Vorlage Bauamt

36 / 2022

Umplanung Ehrensteinerstraße – Verkehrsführung, Situierung der Kfz-Stellplätze und Radwegeführung

Variantenbeschreibung Umbau Ehrensteiner Straße

Variante 6 - Längsparker mit vorgezogenem Seitenraum

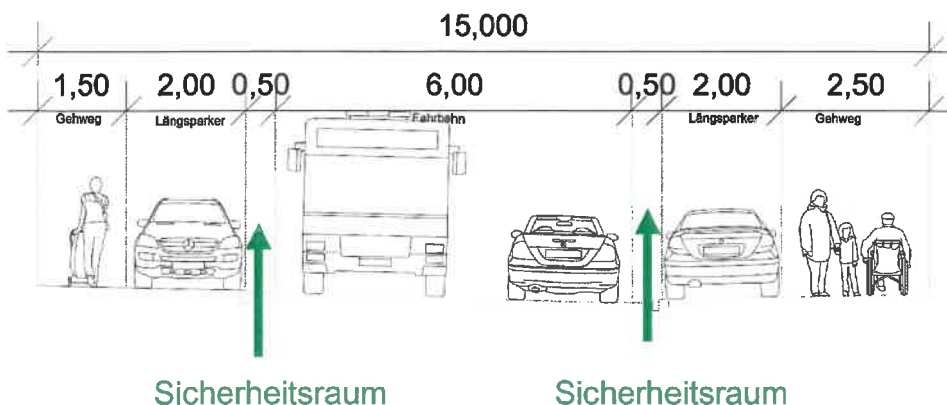
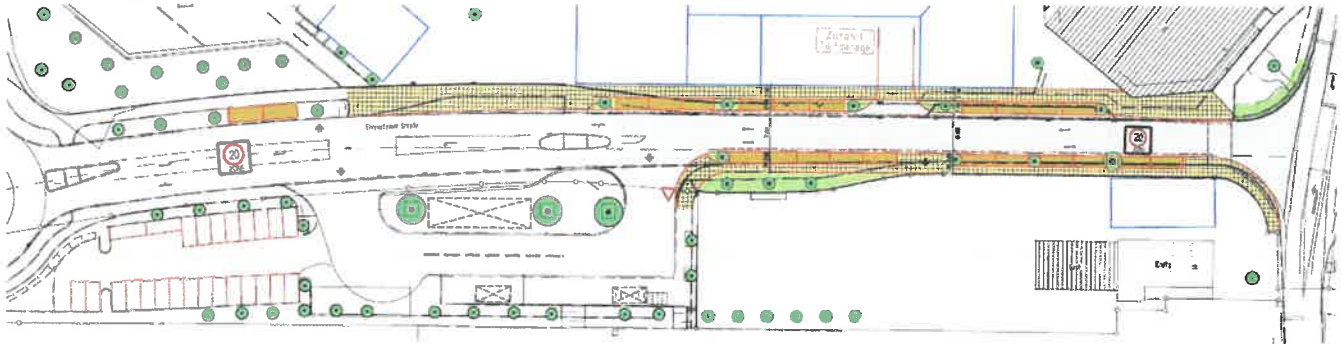
Diese Variante ist aus der Sicht des Bauamts die Vorzugsvariante, da Sie sowohl eine sichere Radwegführung als auch Stellplätze entlang der Ehrensteiner Straße generiert. Ebenso gibt es keine Einschränkungen für den öffentlichen Nahverkehr.

Ergebnis: Die Variante 6 ist die einzige Variante, die von keiner Stellungnahme abgelehnt wird.

7. IHK
Variante 6, da größte Anzahl an Parkplätzen und größtmögliche Sicherheit für alle Verkehrsteilnehmer in der Anordnung.
8. LRA, Moritz Heinzmann, Radverkehrsbeauftragter
Möglichst viel Fläche für Fußgänger und Radfahrer, evtl. mit Einbahnstraße. Keine Parkplätze.
Stellungnahme der Verwaltung: Der Vorschlag, die Stellplätze in einer Tiefgarage unterzubringen, ist nicht realisierbar wegen zu hoher Kosten der öffentlichen Tiefgarage. Ein Parkhaus nördlich des Busbahnhofs ist auf Grund des zu kleinen Grundstückszuschnitts leider auch nicht realisierbar.

1. Die Verwaltung wird beauftragt die Ehrensteiner Straße gemäß Variante 6 umzugestalten.
2. Die Verwaltung wird beauftragt Angebote für die Planungsarbeiten zur Umplanung der Ehrensteiner Straße einzuholen.
3. Die Verwaltung wird beauftragt die durch den Gemeinderat beschlossene Variante 6 in den Bebauungsplan „Bahnhofsereich Ehrenstein, 4. Änderung“ einzuarbeiten.
